**INFRASTRUTTURE FERROVIARIE STRATEGICHE DEFINITE DALLA LEGGE OBIETTIVO N. 443/01**  
**LINEA AV/AC TORINO – VENEZIA Tratta VERONA – PADOVA**  
**Lotto funzionale Verona – Bivio Vicenza**  
**PROGETTO ESECUTIVO**  
**NUOVA VIABILITA' INTERFERENZE VIARIE**  
**IN48 – DEVIAZIONE STRADALE STRADA PORCILANA DA PK 20+700,00 A PK 21+625,00**  
**RELAZIONE CONFRONTO PD/PE**

#### RAPPORTO DI VERIFICA DELLA PROGETTAZIONE

## 2.2.1 Arretramento barriere di sicurezza per garantire visibilità alle intersezioni

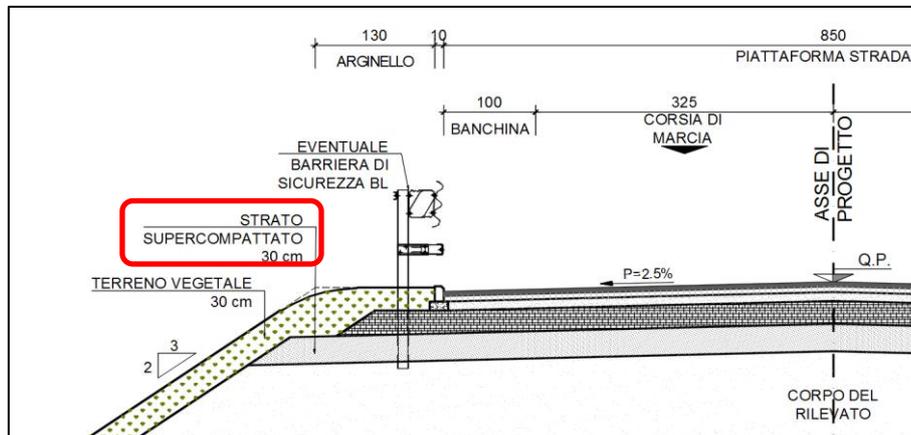
Le intersezioni previste nel Progetto Definitivo presentavano dei problemi legati alle verifiche di visibilità che la normativa prescrive in quanto sono presenti le barriere di sicurezza dell'asse principale su tutti i lati.

Nel Progetto Esecutivo è stato previsto l'arretramento delle barriere metalliche con allargamento dell'arginello al fine di garantire i triangoli di visibilità alle intersezioni previsti dalla norma.
